INSTITUTO NACIONAL DE VÍAS **PROCESO MISIONAL EJECUCIÓN DE PROYECTOS DE INFRAESTRUCTURA DE TRANSPORTE** **MANUAL DE INTERVENTORÍA OBRA PÚBLICA** **LISTA DE CHEQUEO INFORME MENSUAL DE INTERVENTORÍA**	CÓDIGO	MEPI-MN1-IN-15-FR-1
		VERSIÓN	1
		PÁGINA

Contrato de Obra No. LP-007-2022 **Contratista:** CONSORCIO SITIONUEVO 34

MEJORAMIENTO DE VIAS RURALES EN EL MUNICIPIO DE SITIONUEVO DEPARTAMENTO DE MAGDALENA DEL PROGRAMA COLOMBIA RURAL NACIONAL.

INFORME MENSUAL No. 5 **MES O PERIODO:** MARZO DEL 2023

➢ ***SECTOR 1:***

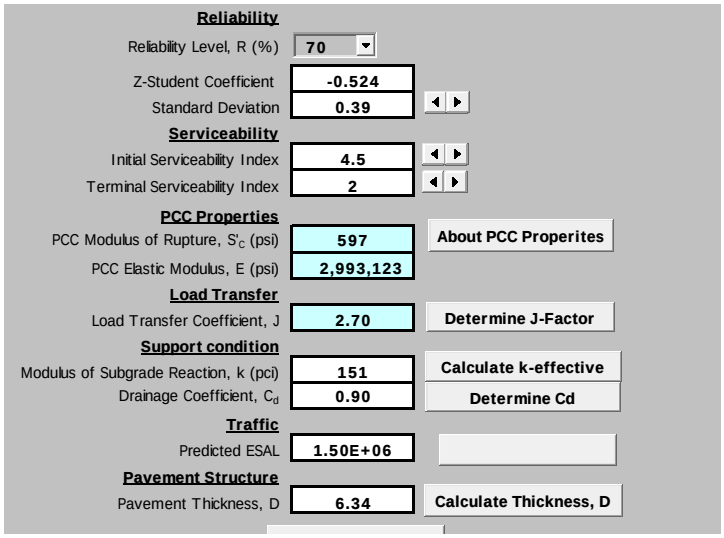
Comentario. Como se había mencionado en el comunicado AERO-VIARGARRAPATAPIVIJAY-003-2023, **el tramo 1 NO CUENTA con CBR inferiores al 3%** por lo que no aplica un mejoramiento de subrasante con afirmado, ni se compensa el CBR por el material de mejoramiento en este tramo, esta premisa de mejoramiento en este tramo 1 será la excepción a donde se encuentren fallos puntuales y que sea necesario subsanar, previa autorización de la interventoría.

Corrida Hoja AASHTO Tramo 1
Elaboración propia

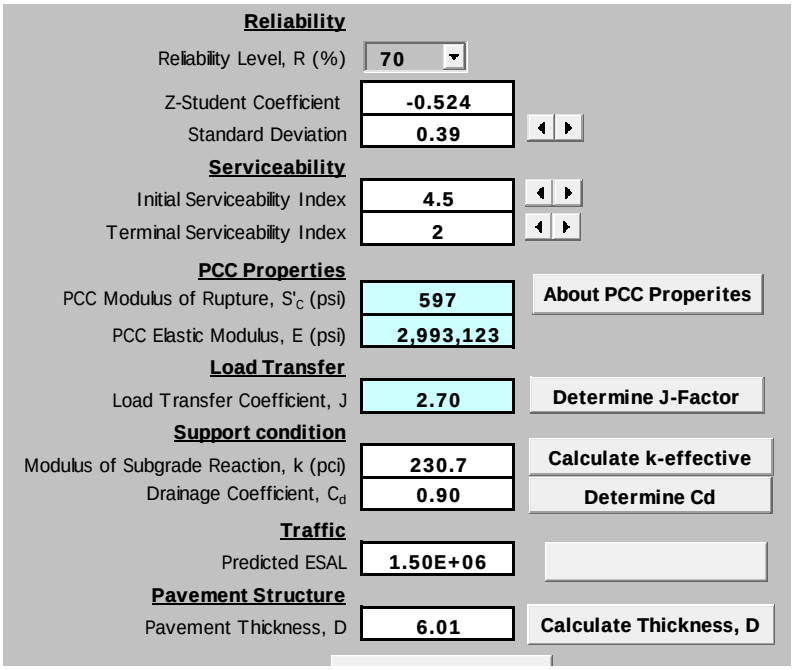
Luego de la corrida realizada en la Hoja Excel AASHTO para pavimento rígido se tienen los siguientes espesores de losa:

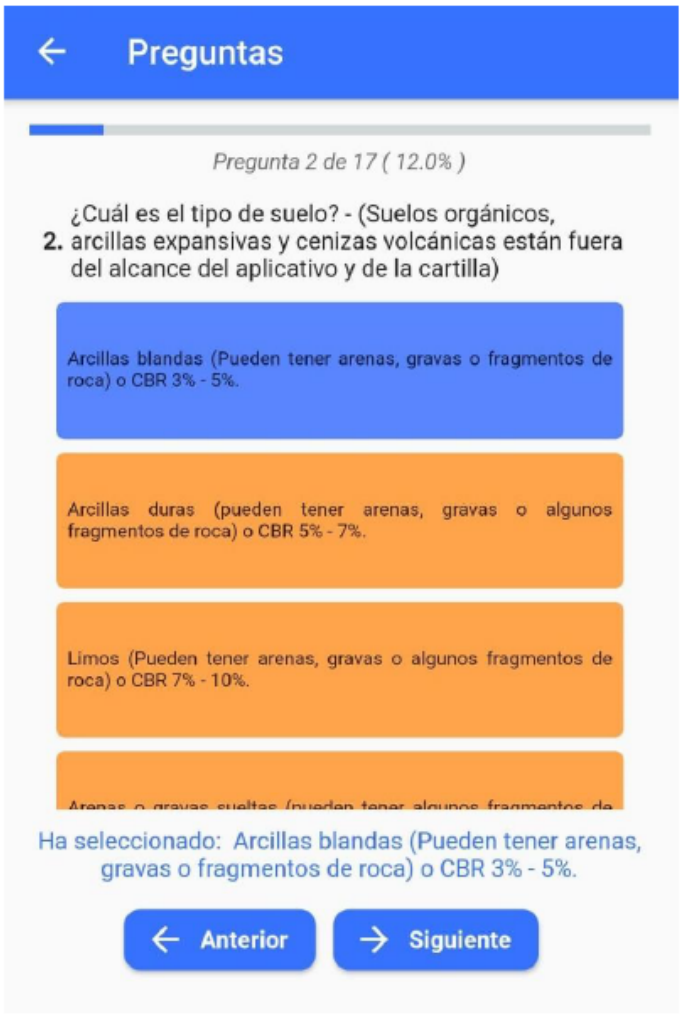
Se comparte que el mejoramiento de la subrasante con material afirmado tenga un CBR mínimo de 15% en un espesor de 80 cm. para que de un aporte de CBR de 16.1 como CBR de diseño.
